〔改善箇所説明図〕

〔不具合発生箇所〕

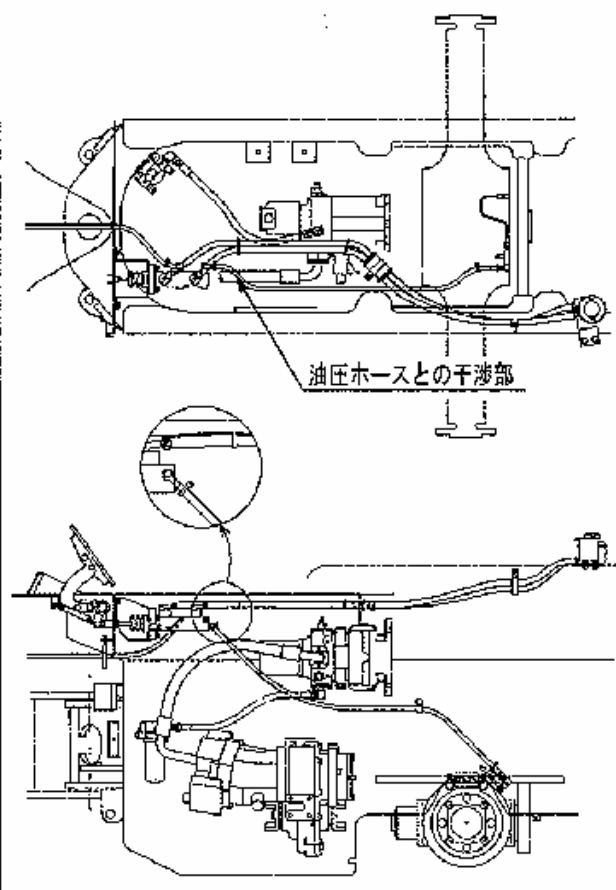
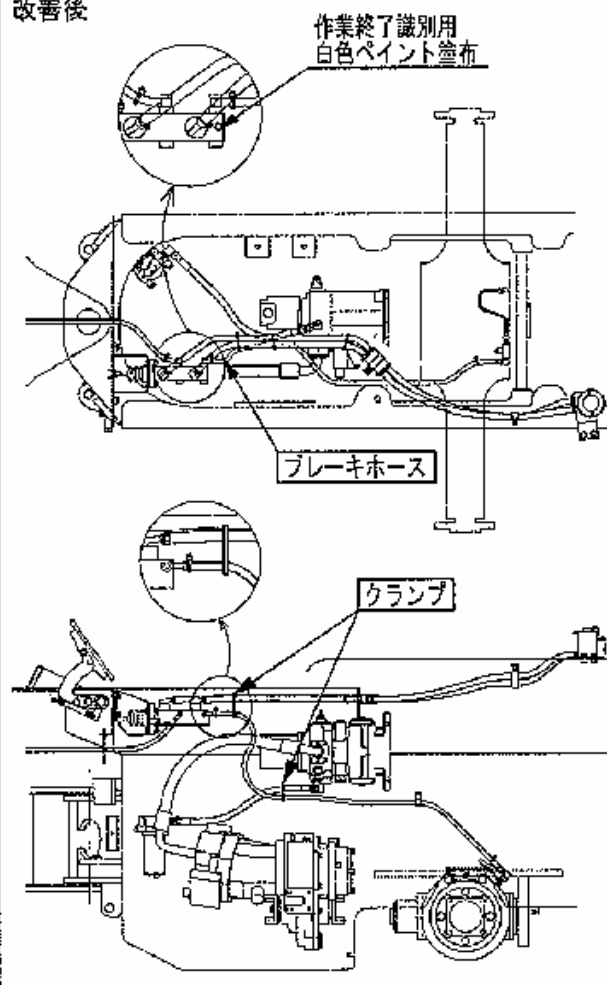
制動装置において、マスタシリンダ部後輪側ブレーキホースの取り回しが不適切なため、動力伝達装置の前進用油圧ホースと干渉するものがある。そのまま使用を続けるとエンジン振動により当該ホースが擦れて損傷しブレーキ液が漏れ、制動力が低下するおそれがある。

改善前

改善後

全車両、マスタシリンダ部後輪側ブレーキホースの取付角度を確認し、不適切な場合は取り回しを修正する。当該ホースが損傷しているものは新品と交換する。

識別: 対策完了車については、マスタシリンダに白色のペイントでマークを表示する。
